INFORME DE VISITA DE CONTROL N° 043-2024-OCI/2684-SVC

"EJECUCIÓN DE IOARR: RENOVACIÓN DE PUENTE; EN EL (LA) MUNICIPALIDAD DISTRITAL DE CURIMANA, PUENTE EL INGENIERO, CAMINO VECINAL R2503102: EMP R2503102 CASERIO LA FLORIDA, DISTRITO DE CURIMANA, PROVINCIA DE PADRE ABAD, DEPARTAMENTO DE UCAYALI – CUI N° 2529913"

"EJECUCIÓN DE OBRA Y PROCESO DE RESOLUCIÓN CONTRACTUAL DE LA OBRA"

Imagen n.° 5

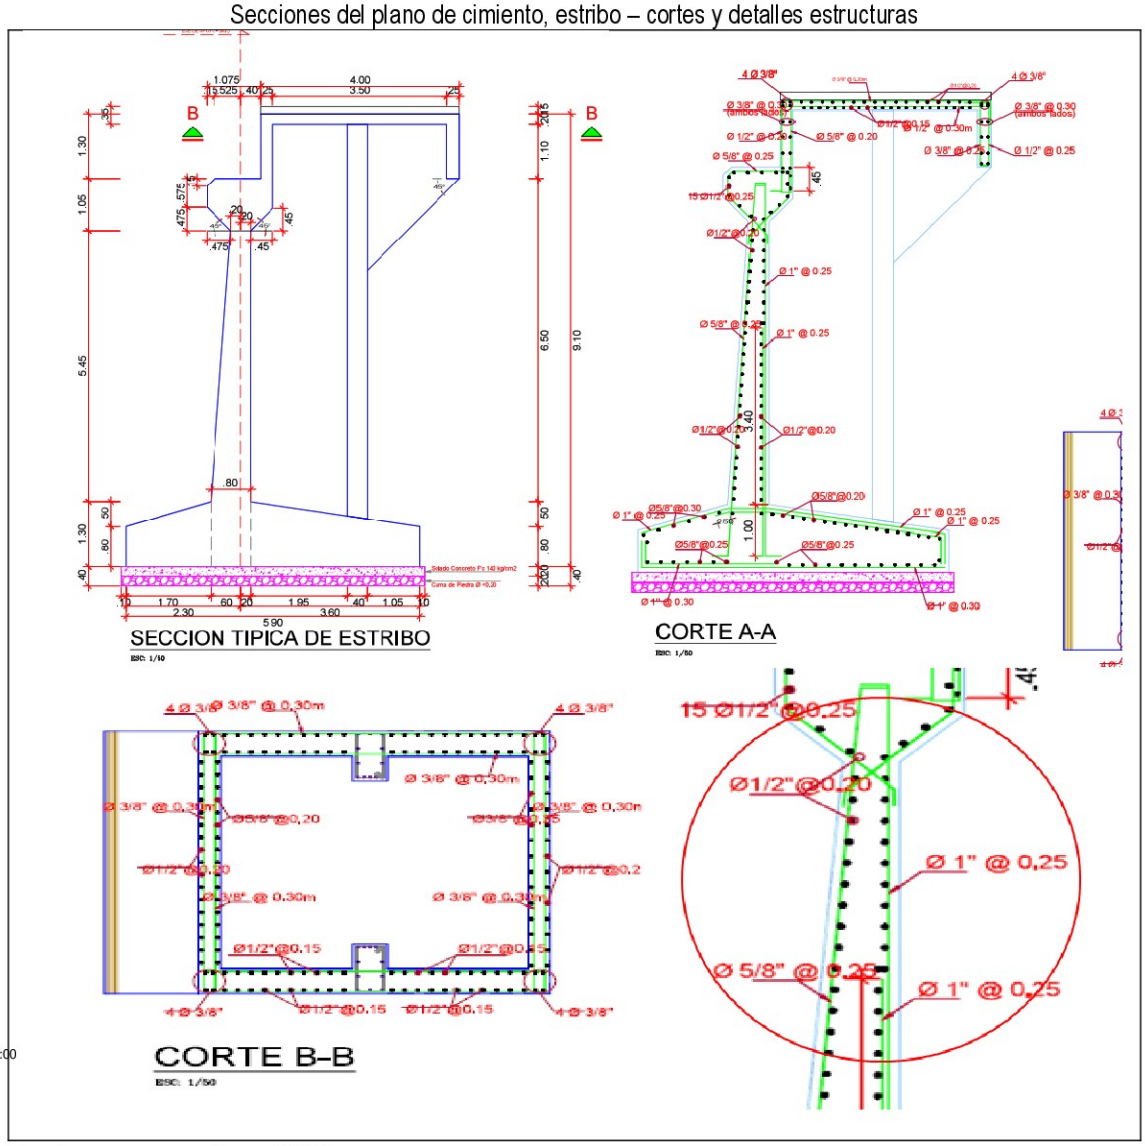
Ahora bien, de la constatación realizada al plano EP-04. Cimentaciones, estribo – cortes y detalles estructurales aprobado en el expediente técnico con resolución de alcaldía n.°227-2023-ALC-MDC del 5 de junio del 2023, se identifica que se llegó a proceder hasta la instalación del acero transversal de Ø 1" y Ø 5/8" habilitado para el armado del muro del estribo, asimismo, se erigió una de las dos columnas (Ver panel fotográfico n.°6).

Del cuadro anterior se advierte que la columna y el muro que compone el estribo del puente es de sección única, por lo que, la colocación del concreto debió ser continuo sin interrupciones, o de ser el caso, haber previsto la instalación de llaves de unión adecuadas, como lo establece la normativa vigente, no obstante, el resguardo no se produjo y se dejó expuesto las varillas de acero a la intemperie, lo que está ocasionando que estos elementos empiecen a presentar oxidación con riesgo de afectar la masa nominal de la varilla; cuando el acero presenta oxidación como se visualiza en obra, este debe ser evaluado con detenimiento, si el óxido es superficial y no ha afectado la masa nominal de la varilla, lo más recomendable es ser retirado con procedimientos mecánicos como cepillado con cerdas metálicas, lijado ligero para el retiro de residuos o usar compuestos químicos para remover el óxido superficial antes de ser puesto en servicio, sin embargo, si las varillas se han corroído la estructura corre el riesgo de ser descartada, puesto que el acero ha perdido sus características dimensionales y sus propiedades mecánicas, poniendo en peligro la durabilidad y seguridad de los cimientos del puente, asimismo, en la visita se constató que

el elemento ejecutado presentaba fisura, infiriendo que no hubo control de calidad en el proceso de preparación de la mezcla de concreto o vaciado.

SECCION TIPICA DE ESTRIBO

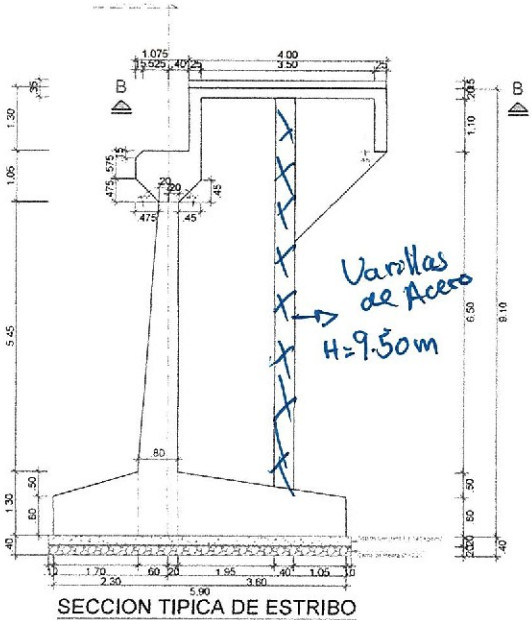
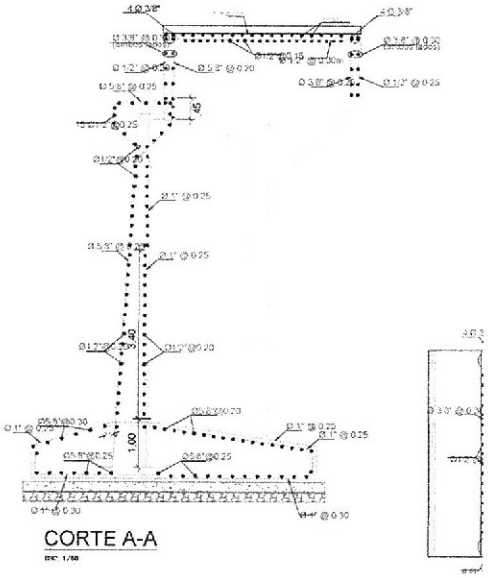
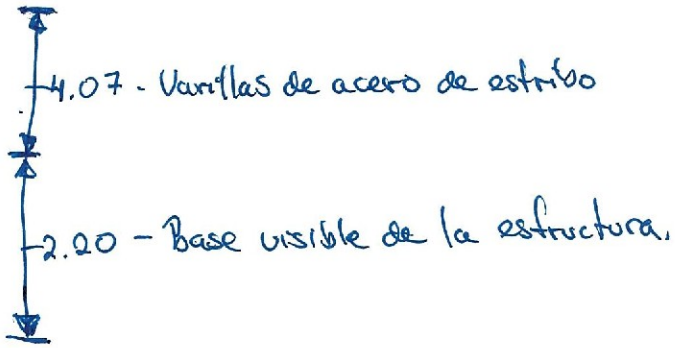
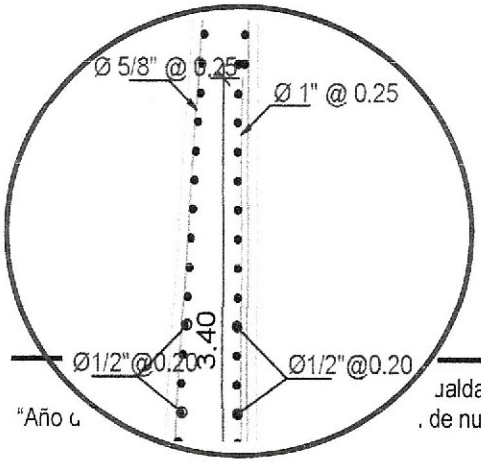
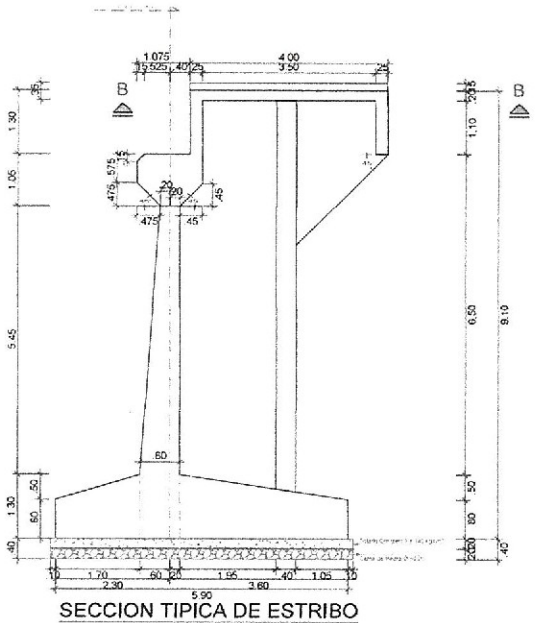
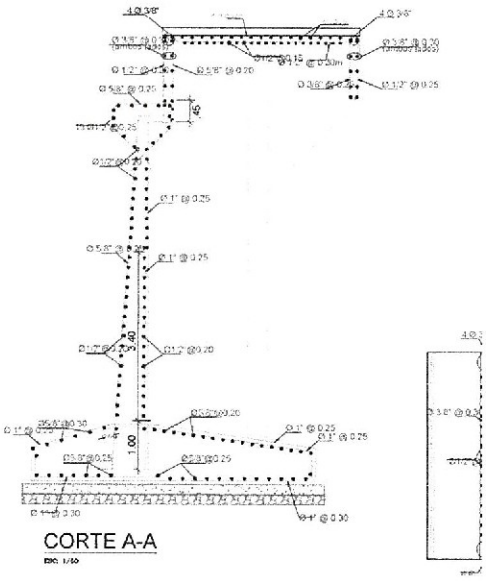
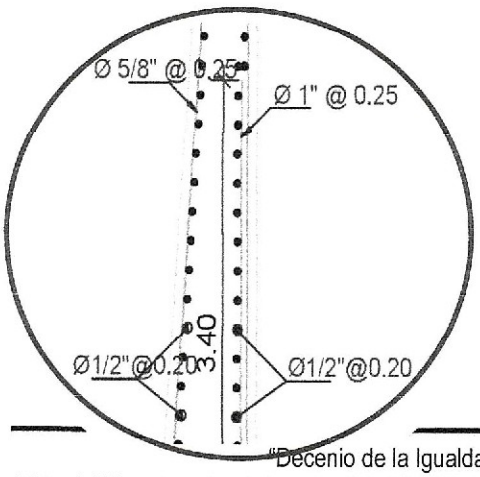
Se visualiza la ejecución parcial de un estribo del puente, en la quebrada Venadal. Puente provisional de madera se encuentra deteriorado, dificultando acceso a la población, caserio Florida, Mongón, San Luis, Vista Hermosa. El presidente manifiesta que una sola vez recomendaron que las maquinarias (volquete cargado) no ingresaran despues de las lluvias para evitar accidentes.
Se visualiza hormigón mezclado con concreto que malogran el material, asimismo las varillas de acero se encuentran expuestas a la interperie sin resguardo alguno, el presidente manifiesta no poder intervenir puesto que la Entidad manifesto que era bienes del empresario. y no pueden disponer de los materiales.
El puente se encuentra con encofrado de base y varillas expuestas de la Sub Estructura, columna se encuentra sin mezcla de concreto con acero expuesto a la humedad.

Varilla de Acero de 1" → 22 unidades de 4.07m.
Varilla de Acero de 1/2" → 21 unidades de 4.07m.
Varilla de Acero de 1" → 21 unidades de 0.80cm.
